О согласовании схемы переустройства кабеля МВМ-ММЗ

ООО «КиКГЕОСТРОЙ» выполняет работы в рамках Договора №МВМ/03-07 от 03.07.2023г. на объекте «Ж/Д пути от ИЦ до обкаточной линии с удлинением трансбордера расположенные по адресу: Московская область, г. Мытищи, ул. Колонцова, 4, территория завода АО «МЕТРОВАГОНМАШ».

Приложение №1. Схема переустройства кабельных линий.

Схема переустройства 2х кабельных линий
ММЗ по территории МВМ

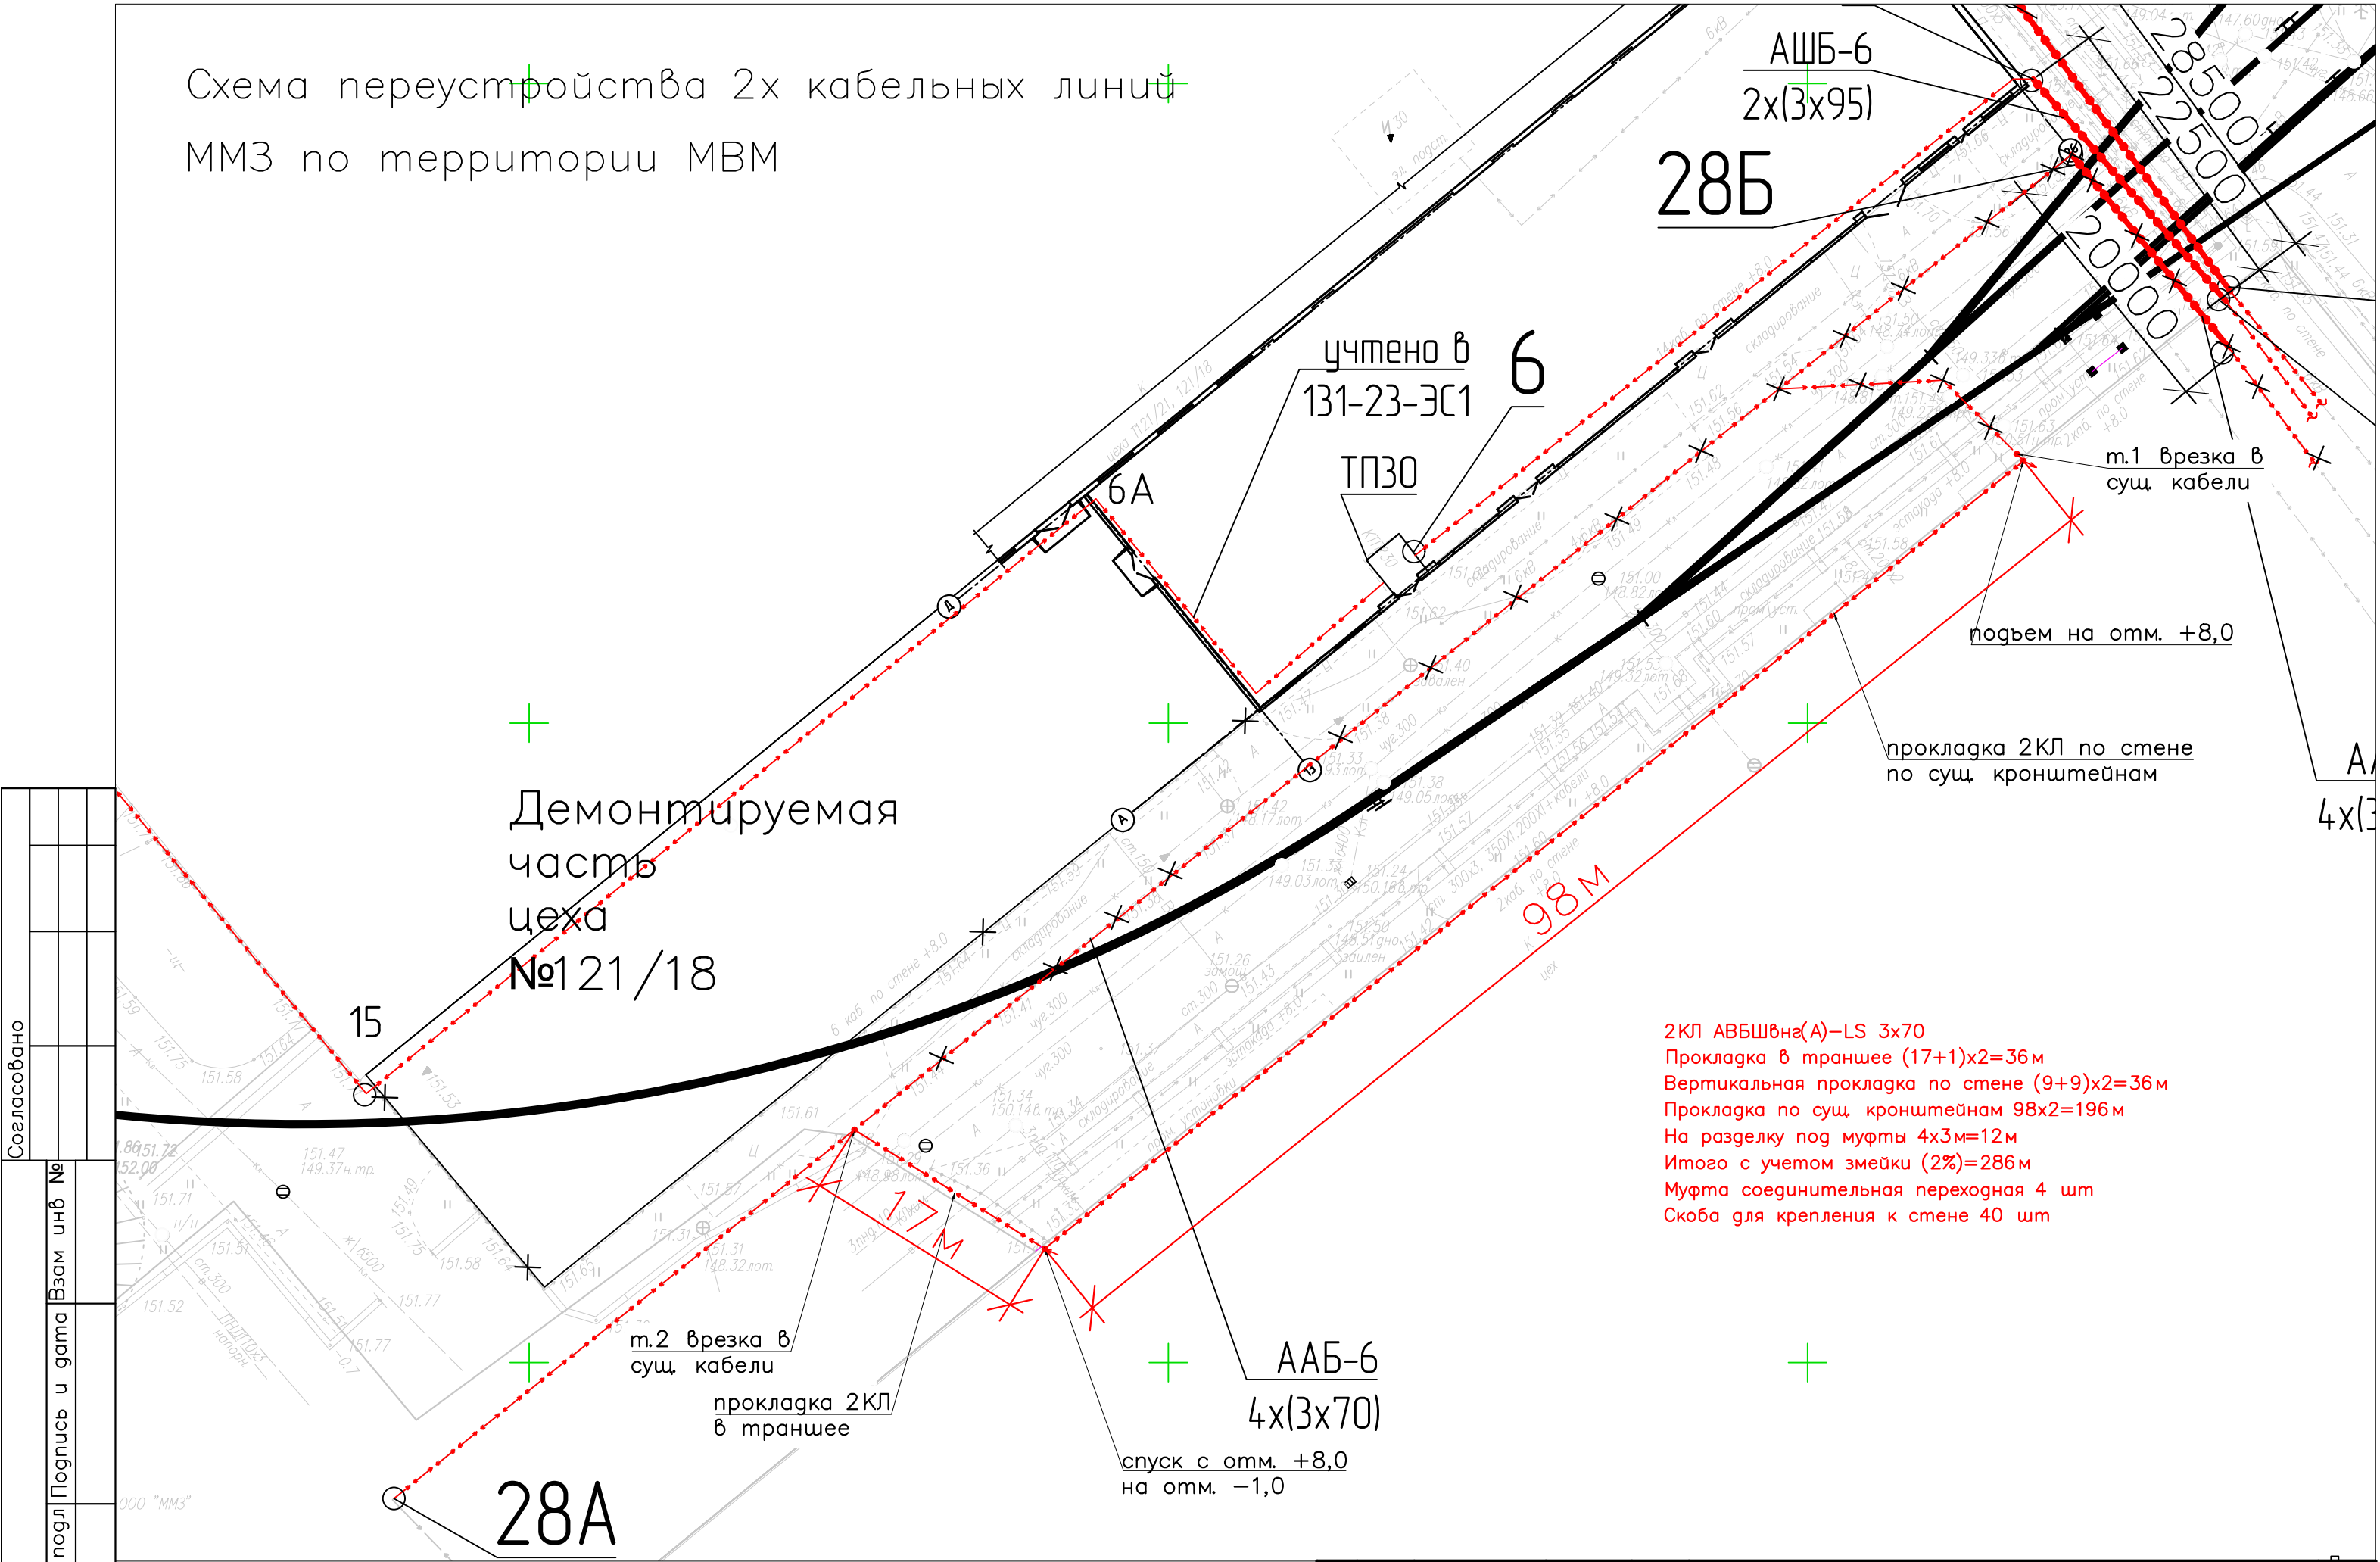
По итогам рабочей встречи 18.09.2023г. совместно с представителями АО «МЕТРОВАГОНМАШ» и АО «ММЗ» была разработана схема переустройства кабельной трассы, проходящей транзитом через территорию АО «МЕТРОВАГОНМАШ» и попадающая в зону устройства железнодорожных путей (приложение №1.)

Просим согласовать выполнение данных работ, непредусмотренных договором.

2КЛ АВБШвнз(А)-LS 3x70
Прокладка в траншее (17+1)x2=36м
Вертикальная прокладка по стене (9+9)x2=36м
Прокладка по сущ. кронштейнам 98x2=196м
На разделку под муфты 4x3м=12м
Итого с учетом змейки (2%)=286м
Муфта соединительная переходная 4 шт
Скоба для крепления к стене 40 шт
